検討委員会提言を受けた基本設計内容／景観シミュレーション

□ 京都会館の建物価値継承に係る検討委員会提言（全文）

□ 京都会館再整備（工事に関する）基本設計の総括

□ 建物価値継承委員会提言を受けての基本設計のまとめ

PC手摺（欄干） → 既存部は補修 現況材を活用／増築部は既存意匠を継承し，同材・同形状とする

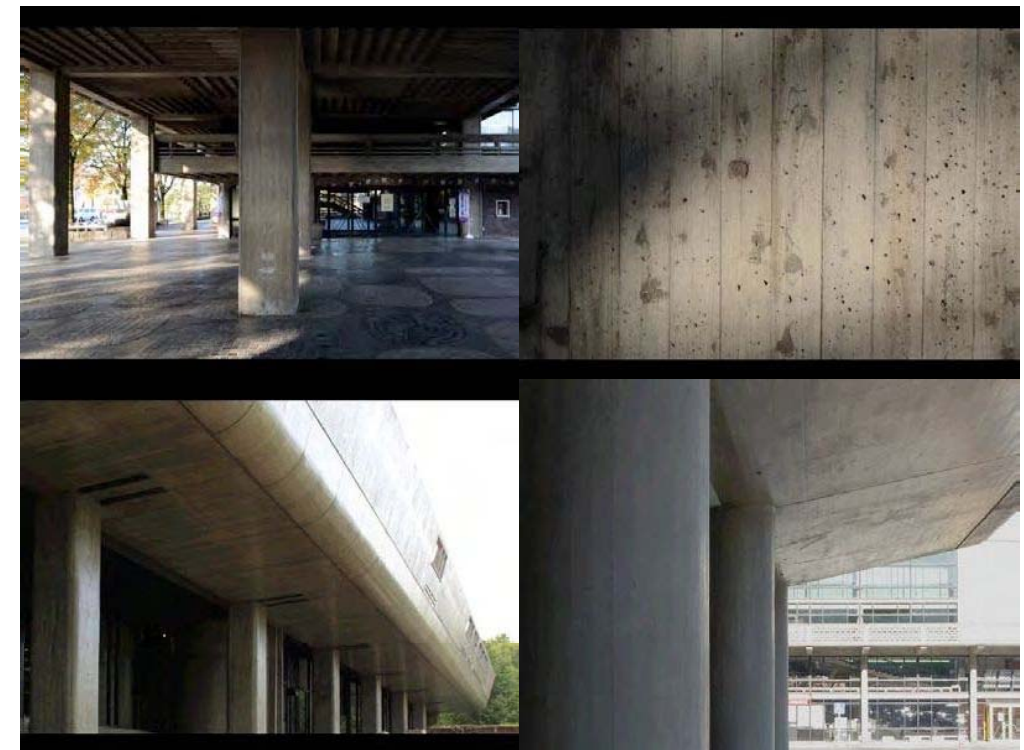
左：PC手摺現況，雨掛りのある箇所は劣化が進行している 右：手摺見上げ，経年による雨水汚垂が発生している

現況材を利用可能と判断。外部は洗浄及び補修を行い，背面に高さ1100mmのスチール手摺を新規に設置する。内部化する部分は，経年変化の状況確認した上で，手摺（欄干）としての機能も含めて保存する。

増築部の再現箇所について発生する，JIS規定の鉄筋かぶり厚不足の問題について。鉄筋をステンレス製とすることで，爆裂の可能性を低減させる。非構造部材であり，過去の実績もあるためこの方法を採用し，既存寸法を保持する。

RC柱，梁 → 既存部は補修を行う／増築部は既存柱梁の割を継承，杉板化粧型枠を採用する

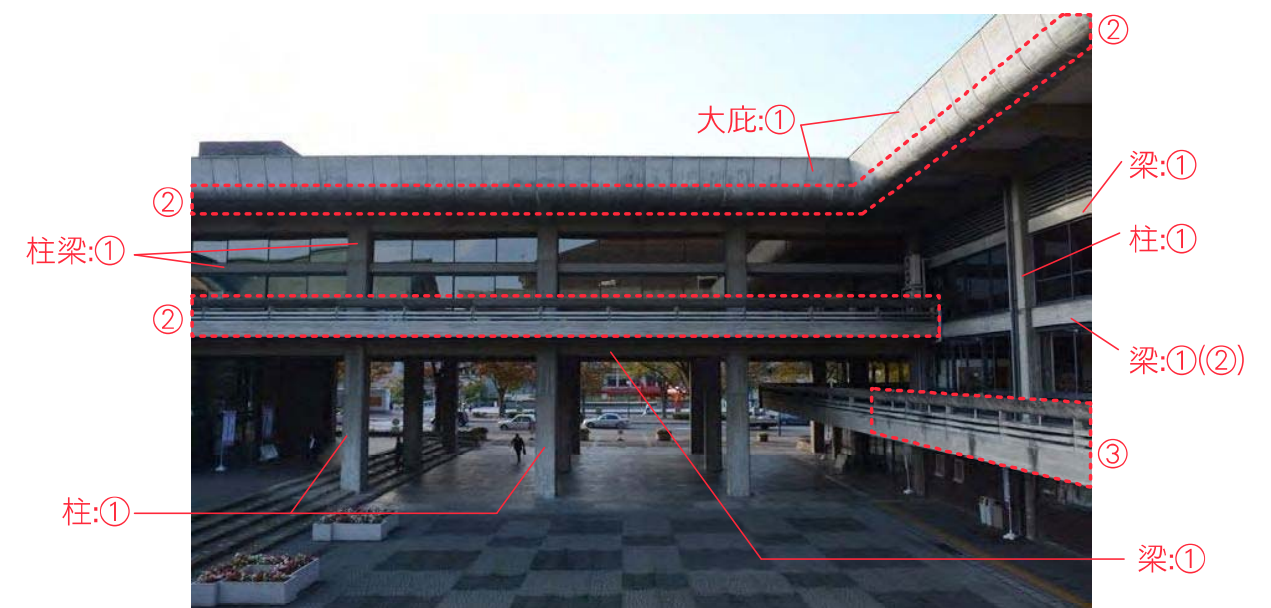
左上：ピロティまわりの柱，梁など現況
左下：東京文化会館 外壁改修事例

右上：ピロティの柱の打放面現況
右下：神奈川県立青少年センター外壁改修事例

既存部は建物躯体の保全を目的とした，中性化防止及び劣化部分の補修を行う。劣化状況から改修分類を行い，状況に応じた措置を行う。可能な限り木目造成を実施，風合いが大きく変化するため，確認作業が重要となる。現況耐震基準を満たしておらず，耐震壁の平面的配置も問題があるため，第2ホールホワイエに耐震壁要素を設置する。

- 劣化状況の分類 ①__雨による影響が僅かで，既存の打放し表情を活かせる部分。
②__雨ざらし部分で表面の劣化が進んでおり，多少の下地補修を必要とする部分。
③__雨垂れ等で表面が砂地・肌痩せが大きく，下地補修を必要とする部分。

増築部は，既存柱梁のピッチを継承。RC面は現況同様の杉板化粧型枠を採用する。

壁 煉瓦タイル → 既存部は今後の劣化を防ぐため笠木補修，及び高圧洗浄工事を行う/
増築部は色味風合いを合わせた煉瓦積みを採用する

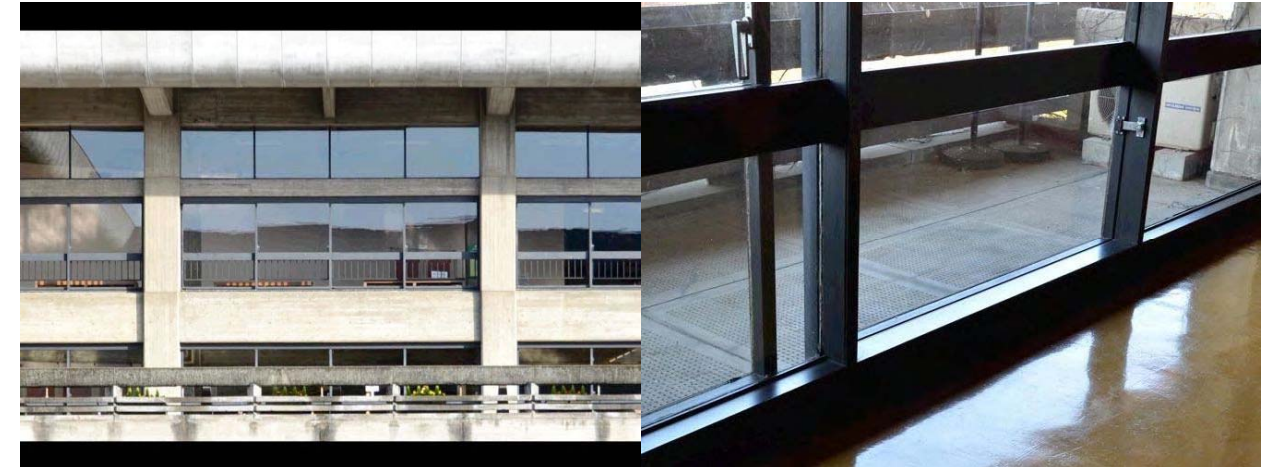
左：第2ホール上部ボリューム，外壁汚れ補修が目立つ 右：壁煉瓦タイルの詳細，精度のばらつきが激しい

既存部分の煉瓦タイルは，現場打込みではなく中空部に鉄筋を挿入し，一段毎にモルタル充填しつつ馬目地にて積上げたもの。場所により精度のばらつきが激しい。現況サンプルを採取した劣化度調査を実施，図面通りの施工でモルタル充填具合，鉄筋・結束線も良好。今後の劣化を防ぐため天端笠木補修を実施する。クリーニング，モルタル白華垂れ付着除去のために，高圧洗浄工事（水にて洗浄）を行う。

増築部分の再現について。現況材料は歪みが大きく，かつ表面を手仕事にて製造しているため，再現は困難。工法性能共に現代における最良の方法ではないため，見付寸法を半分としたサイズ，色味・積み方を現況素材に合わせた煉瓦積みとする。

会議棟 コンクリートルーバー → 用途変更のため撤去とする

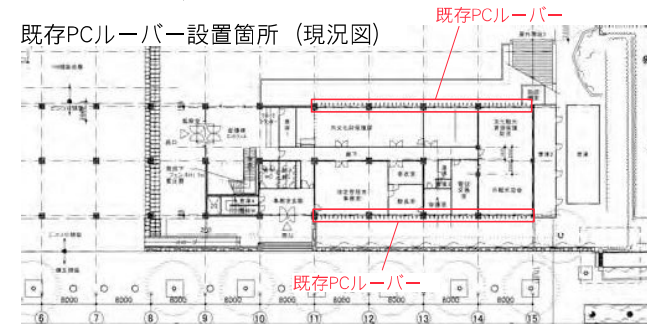
左：二条通側現況
ルーバーと植栽によって通りから閉鎖的な印象にある

右：中庭側，現況コンクリートルーバー
二条通側同様に，閉鎖的な印象にある

会議棟1階部分の現況事務所スペースは，にぎわいスペースへの用途変更となる。二条通から中庭へ抜ける明るい表情の空間をつくり，人が往来し，視線も抜けるよう計画するため撤去する。

また，13通より東側の保存を検討したが，増築部分であるためオリジナルとディテールが異なり，鉄筋が露出し錆が発生している状況のため，撤去とする。

第2ホールホワイエ・会議棟エントランス及び外部床 煉瓦タイル

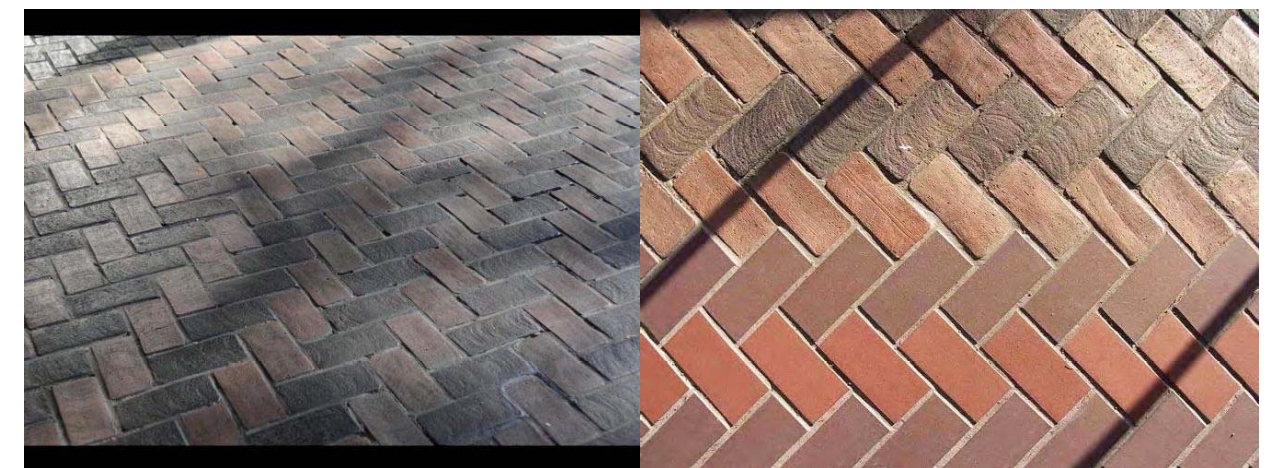
左：現況，材料や目地による凹凸が確認できる

右：現況詳細，補修タイルと，オリジナルタイルとで，精度の差異が確認できる

現況タイルは，タイルそのものの歪みに加え，床が部分的に陥没などが発生している状況。落ち窪んでいる目地を中心に補修を行う。

→ 既存部は部分的な補修を行う／新規施工箇所は寸法・色味を合わせた材料を使用する

新規施工箇所は，現況の材料にあわせて特注タイルを製作し，床面での連続性をつくる。

ピロティ、6-8間中庭 小判型御影石ピンコロ床
 →既存部は全面撤去後再施工とする。パターンを継承し平滑化して復原する/
 中庭は、創建時意匠を平滑化して復原する

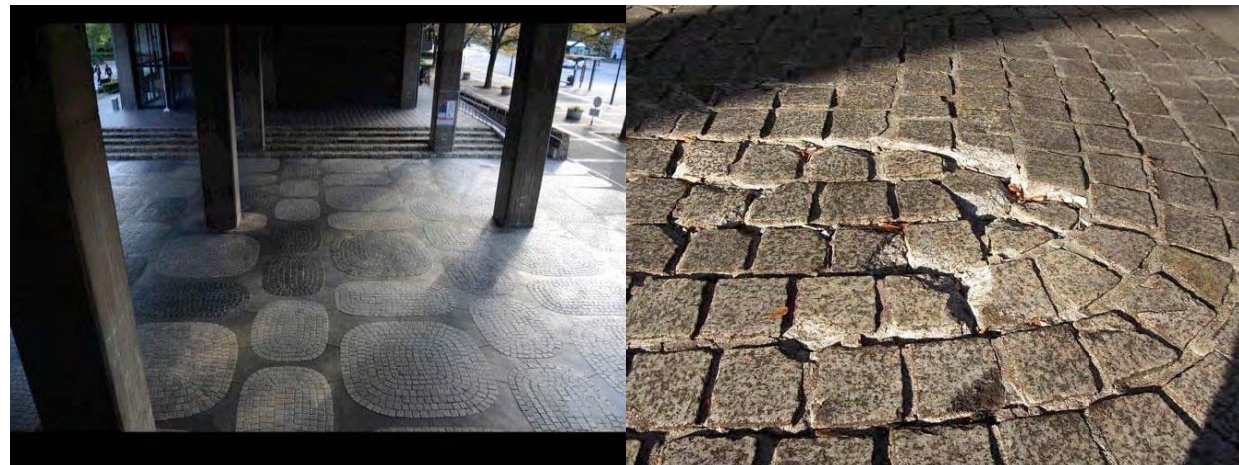
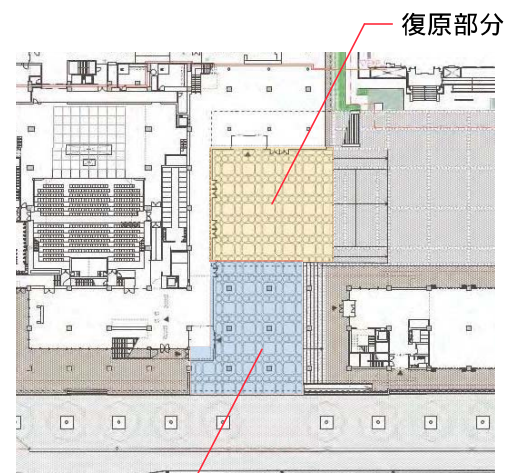
左：現況、ピロティの床仕上げ

右：現況詳細、一部破損が確認される

現況の床仕上げについて。1パターンの起伏が場所により3cm以上あり、「つまづき、転び易い」とのクレームが多く出ている。一度御影石を撤去し、表面を平滑化して再施工、パリアフリーデザインへ対応させる。

過去の中庭改修により、異なる仕上げとなった床舗装部分は、改修によりオリジナルの意匠が失われていた。竣工当初の意匠を回復させ、ピロティ床仕上げと連続させる。現況を写真にて記録、それを基にパターンを平滑化して再現する。

課題1. 眺望景観創生条例に基づく近景デザイン保全区域（2 3 疏水）

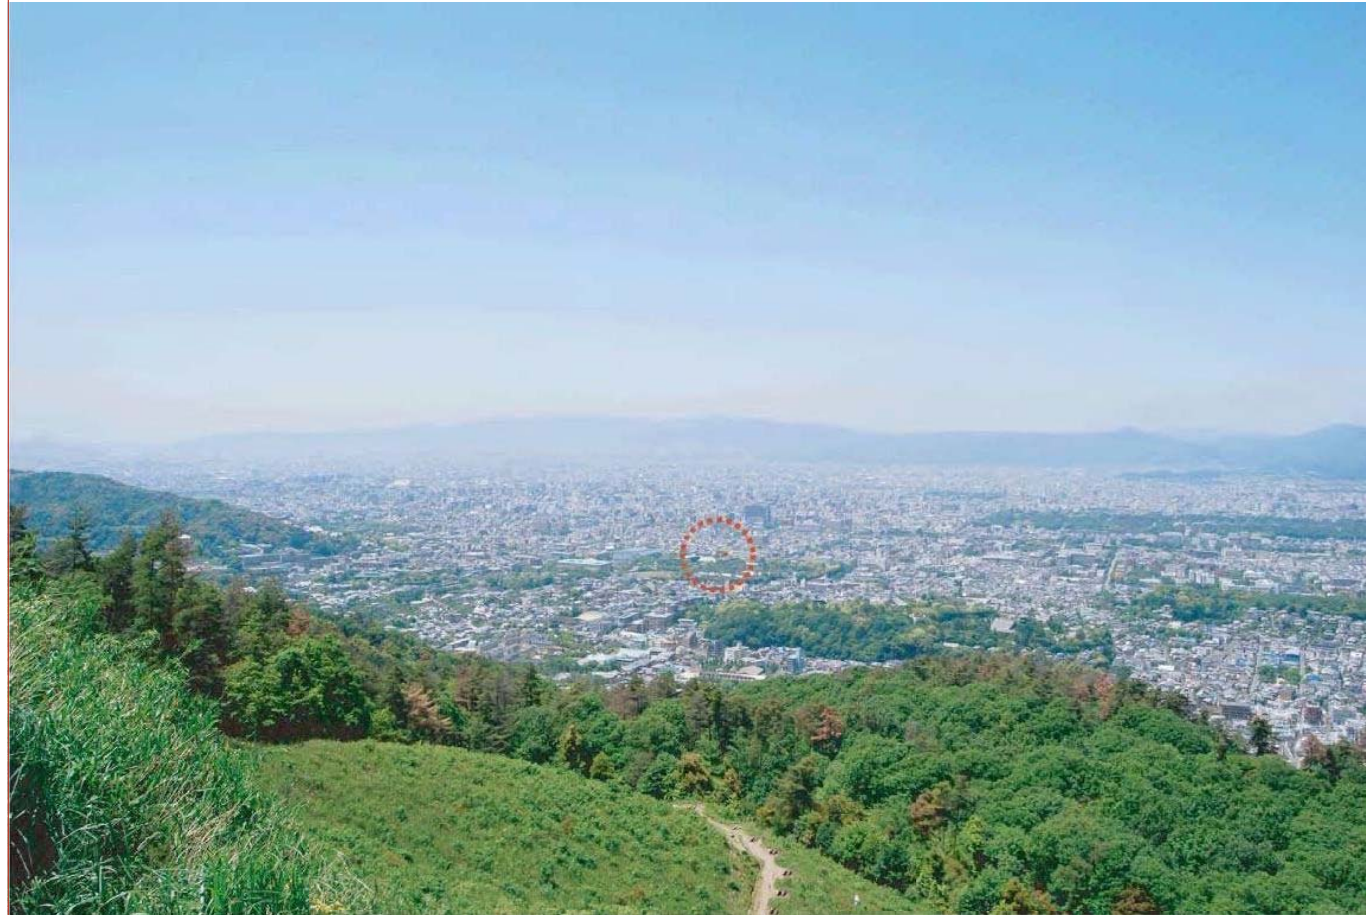
- ・ 建築物等の各部分は、河川沿いの樹木等や東山の山並みと調和し、良好な水辺の眺めを形成するものとする。
 - ・ 建築物等の外壁、屋根等の色彩は、禁止色を用いないこととし、河川沿いの樹木等や東山の山並みとの調和に配慮したものとする。
- 疏水にかかる二条橋（①視点場）、冷泉橋（②視点場）から疏水とその周囲環境への影響について確認する。

- 検討内容
- ・ 琵琶湖疏水と、その両岸にあるソメイヨシノをはじめとした植栽により形成されている、良好な水辺景観を保持する。
 - ・ ①二条橋側から見える現況の公衆便所は撤去とし、跡地にソメイヨシノを植樹、疏水沿いにつづく「桜の回廊」を延ばす。
 - ・ 建物外壁の仕上材について。既存建物は全て補修を行い、大庇の出隅部分を復原、第2ホールの大庇上の煉瓦タイルの変色を補修するなど、創建当初の意匠を回復させる。増築部分は、既存建物の色彩や素材感を踏襲し、煉瓦積みやコンクリート杉板化粧型枠打放し等により仕上げる。
